Sessió de retorn i tancament

Procés de participació. Veïnificació
dels Jardins del Dr. Fleming i Plaça de la Gardunya

PLA DE BARRIS del Raval Nord
Foment de Ciutat

Ajuntament de Barcelona
07/2022

Passem a ubicar les propostes numèricament en el plànol de conjunt d'avantprojecte, tal com segueix:

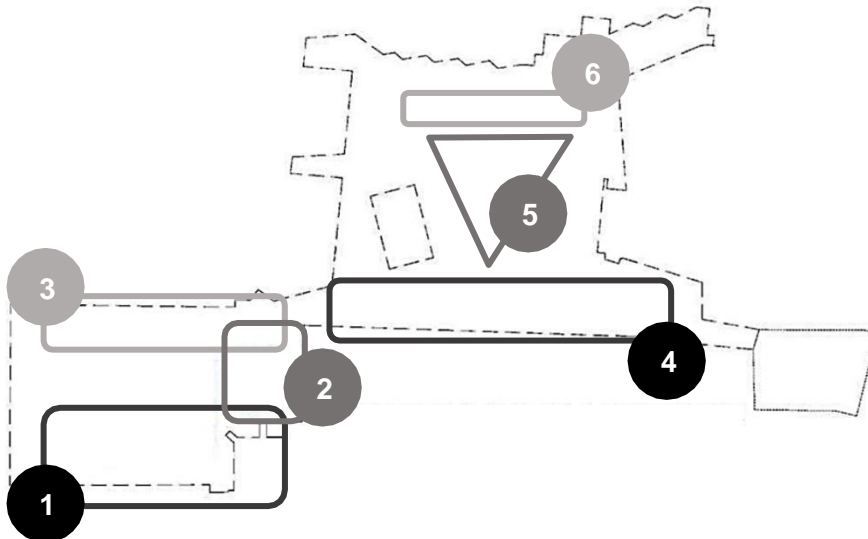
PROPOSTA Nº 1. Substituir la vegetació entapissada i enreixada per jardineres elevades 40 cm d'alcada amb arbustives.

PROPOSTA Nº 2. Redissenyar el sorral i zona experimental per a jocs petits per combinar-lo amb el joc de la petanca.

PROPOSTA Nº 3. Treure la zona de càrrega i descàrrega i portar-la a la ubicació de la PROPOSTA 4.

PROPOSTA Nº 4. Ubicar la zona de càrrega i al llarg de la façana de l'Antic Hospital de la Santa Creu.

PROPOSTA Nº 5. Unificar tots els parterres actuals amb un gran sauló aixecat uns 25-30 cm i que englobi el seu conjunt.

PROPOSTA Nº 6. Ubicar una gran jardineria elevada de punta a punta de la façana del mercat que dibuixi la diferència d'usos respecta a la plaça. Per les raons esmenades a la PROPOSTA 5 proposem aquest element que hauria d'absorbir i redissenyar una jardineria/banc existent al mig d'aquets tram. Aquestes jardineres seríem un element icònic i estètic, que podríem portar banco no, en funció de les necessitats, i que podrien anar-se repetint en altres punts del conjunt de la intervenció.
